OGGETTO: ID_VIP 10148 - Controdeduzioni alle osservazioni depositate dalla Società FOGLIA UMBERTO S.R.L. (Registro Ufficiale Ingresso 0178096 del 06-11-2023) per il "Progetto per la costruzione di un impianto di produzione di energia elettrica da fonte eolica denominato "Solagne Grandi" di potenza totale pari a 39,2 MW e delle relative opere di connessione, da realizzarsi nei Comuni di Guglionesi (CB), Montecilfone (CB) e Montenero di Bisaccia (CB). Procedura di Valutazione di Impatto Ambientale (PNIEC-PNRR) – Proponente LE.RO.DA. Wind S.r.l.

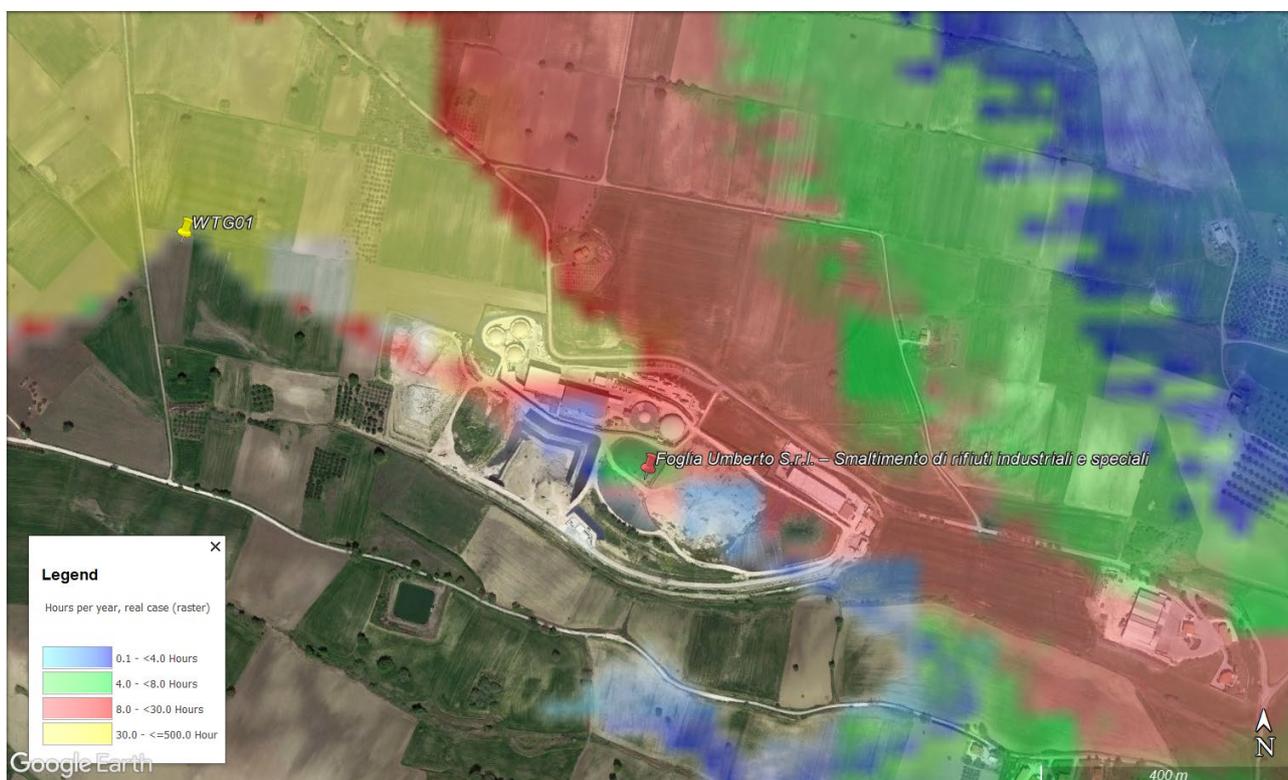
5. OSSERVAZIONE: *Errata rappresentazione della tavola di individuazione di altri impianti FER. La redazione della tavola non individua tutti gli impianti da fonte rinnovabile, in quanto non risulta considerato l'intero polo energetico integrato della Società Foglia Umberto srl (biogas da discarica, biogas e biometano da processo di digestione anaerobica della frazione organica dei rifiuti, fotovoltaico e idrogeno verde). Inoltre, la stessa tavola non riporta impianti da fonte rinnovabile che hanno ottenuto Autorizzazione Unica in base al d.lgs. 387/2003 ss.mm.ii. e PAS Procedura Abilitativa Semplificata ai sensi del d.lgs. 28/2011 ss.mm.ii., i quali hanno effettuato procedure di screening ambientale e non procedure di VIA nazionale e/o regionali. A titolo di esempio si riporta la mancanza di individuazione nella tavola di un impianto fotovoltaico di 2 MWe da realizzarsi sopra la copertura della discarica di Guglionesi e relative opere di connessione da realizzarsi nel comune di Montecilfone (CB), autorizzato con DETERMINAZIONE DIRIGENZIALE N. 3088/2023 del Servizio Politiche Energetiche della Regione Molise. Quest'ultimo impianto fotovoltaico da 2 MWe autorizzato interferisce sensibilmente con la turbina numero 1 del progetto eolico presentato nel comune di Guglionesi (CB) in fase di valutazione sulla componente dell'effetto ombra e di rottura delle parti rotanti rendendole non realizzabili. L'analisi della documentazione dimostra che l'aerogeneratore identificati con il numero 1 non può essere realizzato in quanto compromettono la produzione energetica dell'intero polo energetico della Società Foglia Umberto srl oltre che alla sicurezza e il microclima dell'intera area della discarica.*

5. CONTRODEDUZIONE: Si precisa che la tavola di rappresentazione degli impianti FER è stata realizzata considerando tutte le iniziative disponibili sui portali nazionali e regionali.

Rispetto ai potenziali impatti acustici sull'impianto fotovoltaico autorizzato, si afferma che l'aerogeneratore più vicino denominato "WTG01" è localizzato ad una distanza superiore ai 500 m dal primo locale relativo all'impianto di smaltimento di rifiuti "Foglia Umberto S.r.l. Tale distanza è superiore a quella di 400 m indicata dai fabbricati adibiti a civile abitazione alla lett. c) dell'art. 16.1 della parte IV – Criteri per la localizzazione degli impianti, della D.G.R. 621 del 2011. A tal proposito,

come dettagliatamente descritto nell'elaborato di progetto definitivo denominato "LWG01_IA01" e con particolare riferimento alla tavola grafica allegata a pag. 82 del file, si può notare che l'impianto di smaltimento "Foglia Umberto S.r.l." sia ubicato sul limite individuato dalla curva isofonica a 35 dB(A), oltre la quale non vi è propagazione del rumore. La relazione "LWG01_IA01", inoltre, conferma che rispetto a tale fabbricato risultano rispettati i limiti di emissione assoluta e differenziale previsti dalla normativa nazionale ai sensi dell'art. 4 del DPCM 14/11/1994 di 60 dB(A) per il periodo di riferimento notturno e 50 dB(A) per quello diurno, non essendo vigente alcun Piano di Zonizzazione Acustica comunale. Sulla base di tali considerazioni il proposto impianto eolico è compatibile in riferimento agli aspetti acustici.

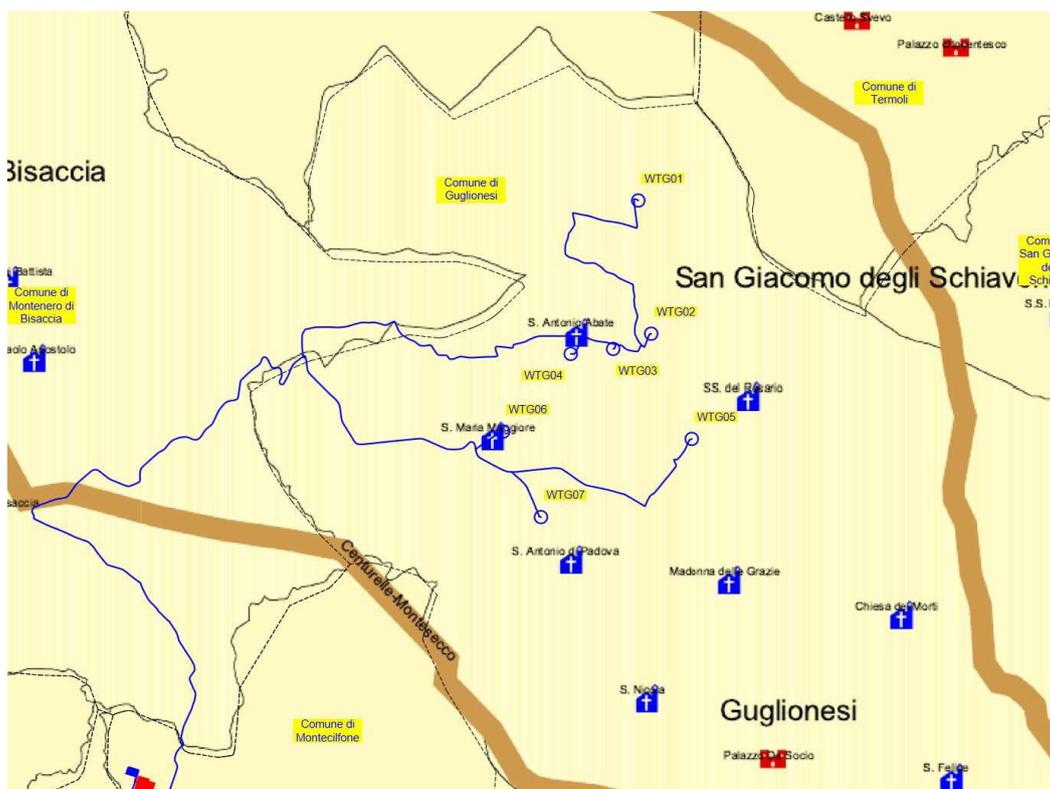
6. OSSERVAZIONE: *Errata considerazione dell'effetto ombra. L'effetto ombra non è stato calcolato sugli impianti fotovoltaici presenti nelle vicinanze dell'impianto il quale comporterebbe una sicura perdita energetica sugli stessi da quantificare come indennizzo e come perdita energetica anche per l'impianto proposto.*

6. CONTRODEDUZIONE: In ragione delle precedenti controdeduzioni, rispetto ai potenziali effetti di shadow-flickering, l'immagine di seguito riportata rappresenta l'impatto cumulativo dei potenziali effetti di ombreggiamento di tutti gli aerogeneratori del proposto impianto in sovrapposizione agli impianti fotovoltaici esistenti (poligoni blu). Come si può notare, individuata la soglia di circa 30 ore/anno di potenziale incidenza (riferita a dati di letteratura), l'impianto eolico di progetto non determina perdita di energia per gli impianti fotovoltaici circostanti.

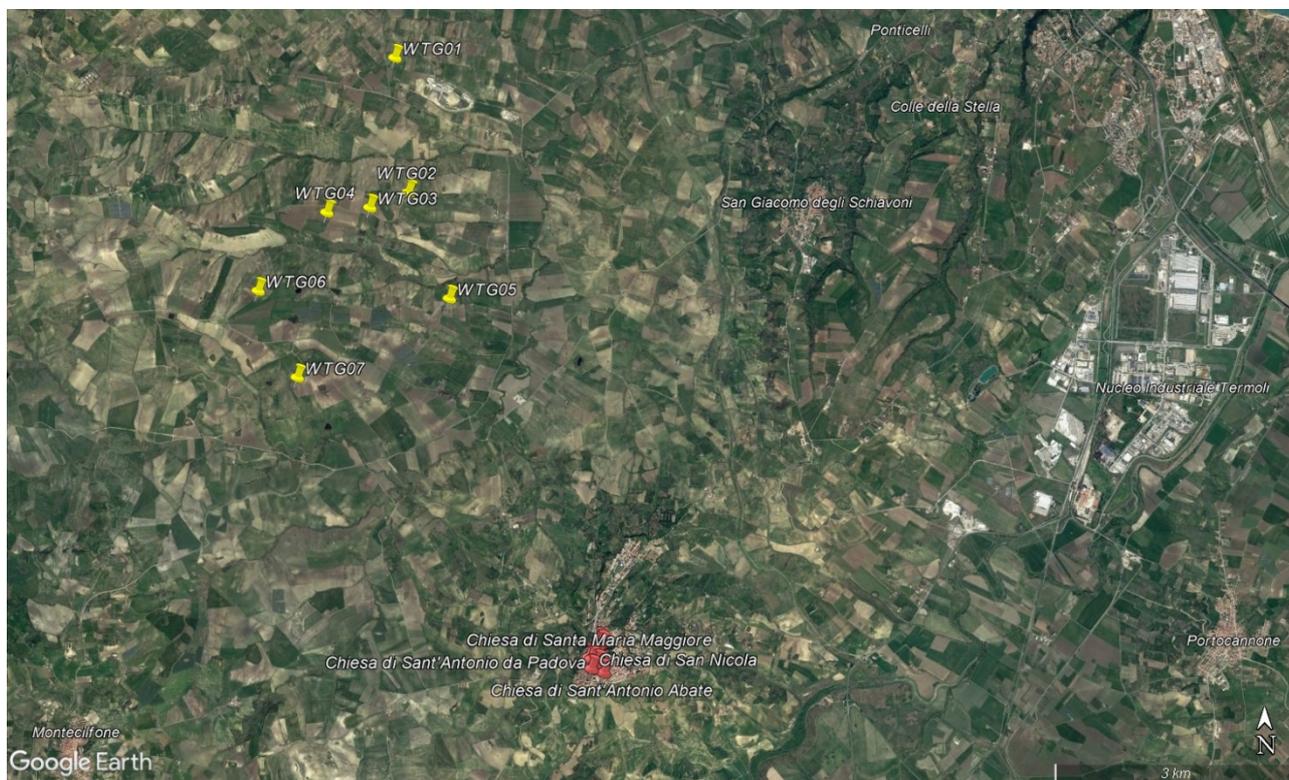
7. OSSERVAZIONE: *Errate valutazioni nella Relazione Paesaggistica. La maggior parte degli aerogeneratori interferisce con il sistema di chiese vincolate per legge ai sensi del d.lgs. 42/2004 ss.mm.ii., creando una discontinuità paesaggistica rilevante.*

Inoltre, nella Relazione Paesaggistica, oltre a non valutare l'effetto cumulo paesaggistico degli impianti in fase di iter autorizzativo, nella stessa non viene analizzato l'impatto delle opere connesse come la sottostazione elettrica che interferisce con i vincoli dell'art. 142 del d.lgs. 42/2004 ss.mm.ii.

7. CONTRODEDUZIONE: Si premette che la tavola grafica denominata "LWG01_C05_2", presa a riferimento per la presentazione delle osservazioni oggetto, è la rappresentazione dell'impianto rispetto al tematismo dei siti storico-culturali del Piano Territoriale di Coordinamento Provinciale di Campobasso (PTCP), ed è stata redatta con il solo scopo di fornire un quadro completo dell'inquadramento normativo del progetto e quindi con lo strumento di coordinamento provinciale.

Si precisa, però, che la tavola del Piano Territoriale di Coordinamento Provinciale di Campobasso è stata realizzata in scala **1:100.000**, scala intrinsecamente non adatta per la rappresentazione di tematismi puntuali, ed è fornita in formato ".pdf" senza indicazione della collocazione spaziale, nella quale l'unico riferimento è rappresentato dai confini comunali. Come si può notare tavola grafica

denominata "LWG01_C05_2", i limiti comunali e quelli di riferimento della tavola di piano sono perfettamente sovrapposti. Invece, il sistema di chiese vincolate non è correttamente rappresentato sulle tavole di piano, come di seguito verrà dimostrato. Le chiese, da intendersi come siti storico-culturali, sono individuate e schedate dall'ente competente, nel caso in oggetto dalla Soprintendenza del Molise, e resi disponibili anche in formato "gis" georiferito sul sito del Ministero della Cultura all'indirizzo web <http://vincoliinrete.beniculturali.it/VincoliInRete/vir/bene/listabeni>, dal quale si riportano dettagliatamente tutti i riferimenti del sistema delle chiese vincolate del Comune di Guglionesi, e definite interferenti nelle presenti osservazioni.

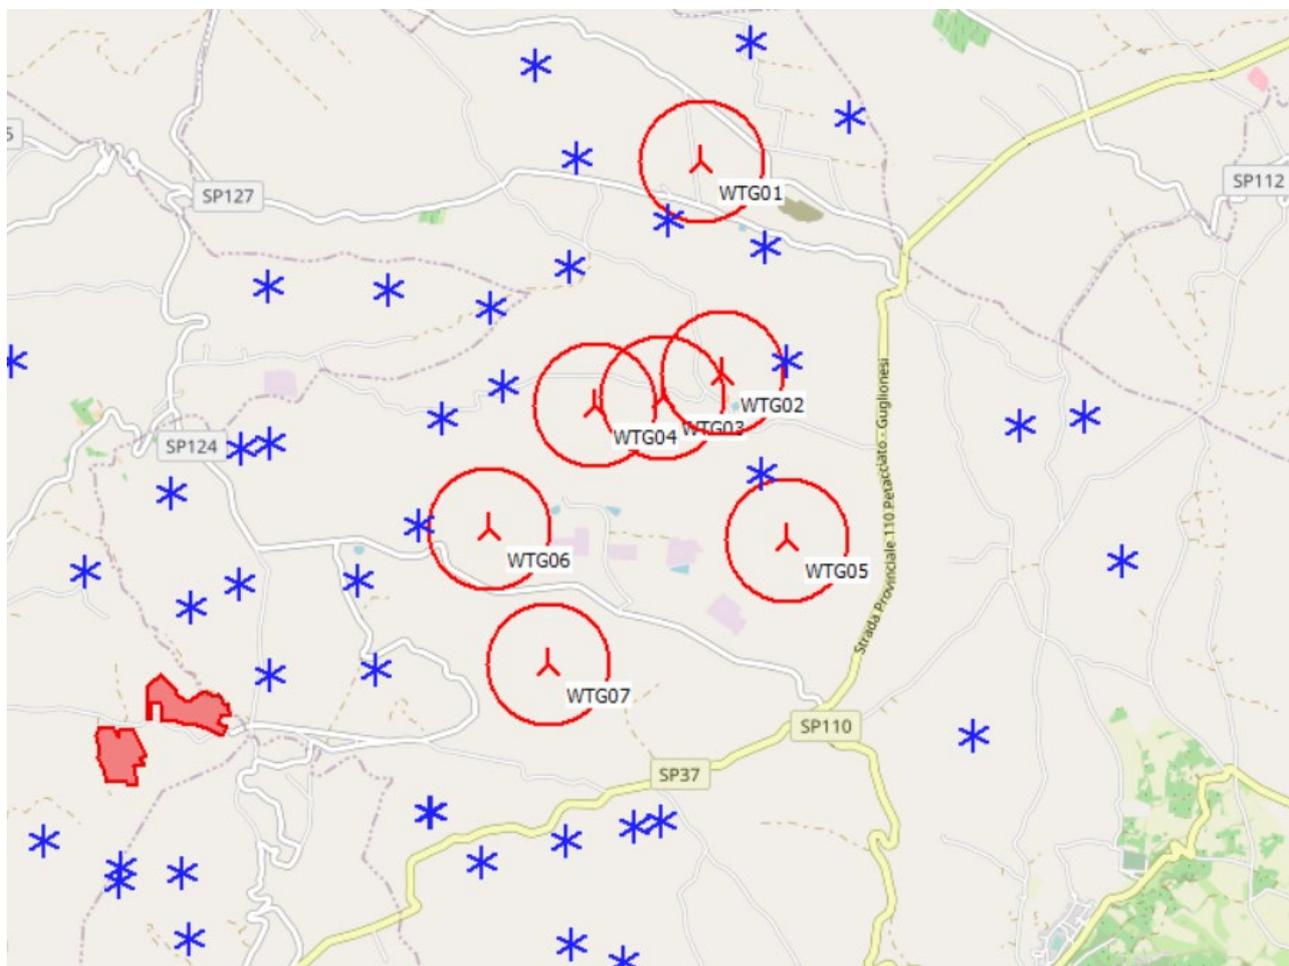
11. OSSERVAZIONE: *Errata rappresentazione della tavola LWG01_B03. La tavola è incompleta in quanto non riporta le interdistanze degli aerogeneratori in progetto rispetto a quelli in iter autorizzativo sia in Regione Molise e sia presso il MASE.*

11. CONTRODEDUZIONE: Come precedentemente riportato, la valutazione degli impatti cumulativi è valutabile soltanto in riferimento agli impianti autorizzati e in esercizio, poiché non è possibile considerare impatti cumulativi con impianti per i quali è in corso un procedimento autorizzativo con lo stesso grado di incertezza sull'esito della procedura e quindi sulla reale fattibilità dell'impianto stesso.

Si precisa che, ciononostante, la società ha comunque valutato e considerato la presenza di tutti gli impianti in iteri di autorizzazione sia ministeriale che regionale come riportato nella tavola grafica denominata "LWG01_B04", rispettando le distanze minime di tre diametri di rotore per l'installazione degli aerogeneratori come da indicazione dei principali supplier europei da tutti gli aerogeneratori in iter di autorizzazione circostanti.
